Opposition en cours

Enquête publique : Intersection entre l'avenue de Lavaux et le chemin des Roches

**Enquête publique – Intersection entre l'avenue de Lavaux et le chemin des Roches
Construction d'un giratoire – aménagement de 2 traversées piétonnes**

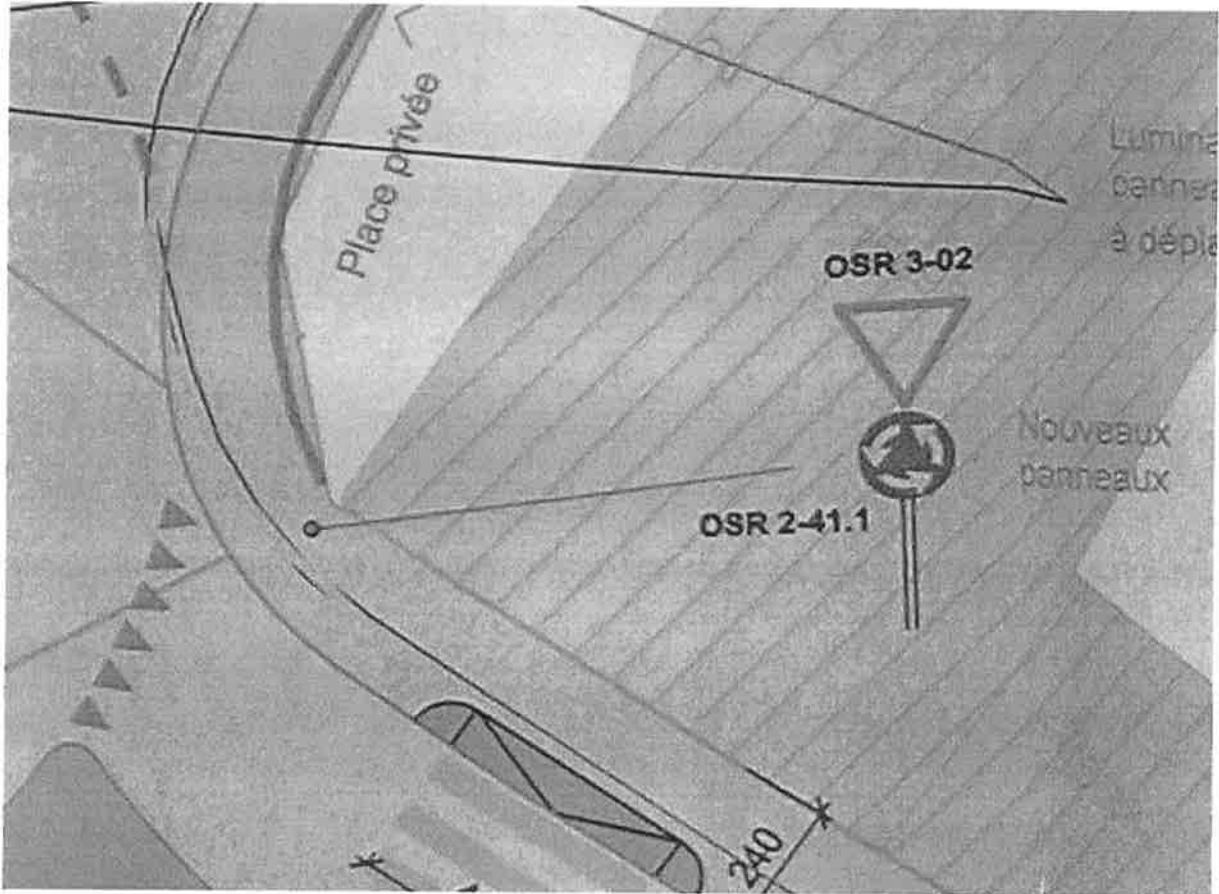
Des trottoirs larges sont d'autant plus nécessaires que les autorités publiques ont trop souvent tendance à mettre sur les trottoirs des obstacles tels que barrières, panneaux d'information, signalisations routière provisoire ou des panneaux de chantier (le giratoire expérimental en est un exemple flagrant).

Emplacement des signaux sur le trottoir situé à l'est du giratoire

Il est prévu de mettre des signaux sur le trottoir qui, à cet endroit, dispose d'une largeur de seulement ~ 180 cm. Les signaux seront mis aux ~ 2/3 du trottoir ce qui laisse donc une largeur de ~ 120 cm entre la chaussée et les signaux. Avec un espace supplémentaire entre 20 et 50 cm à cause de la route à orientation trafic, il ne reste plus que 100 cm comme largeur libre.

Dans l'annexe de la norme SN 640 075 (Trafic piétonnier, Espace de circulation sans obstacles), il est indiqué au chapitre 5.1 que « Une surface piétonne continue de 1,50 m de largeur doit être garantie pour tout changement de direction $\geq 45^\circ$ ». Il manque donc environ 50 cm de largeur à cet endroit.

Je me demande pourquoi ils n'ont pas été mis au bord de la chaussée comme cela est fait à l'ouest du giratoire. Si cela entrave le gabarit des bus, une autre possibilité serait de les mettre sur l'îlot. L'OSR art. 103 al. 1 autorise les signaux placés uniquement à gauche en cas de nécessité absolue, je pense que le respect de l'art. 8 al. 4 de la Constitution fédérale est une raison suffisante. Quant à la norme SN 640 847 "Signaux - Disposition aux carrefours giratoires", elle dit que les signaux se trouvent à droite de l'entrée du giratoire mais il serait intéressant de savoir ce que dira la future norme VSS 40 847 car son document mis en consultation dit que les signaux sont en principe à droite avant l'entrée du giratoire.
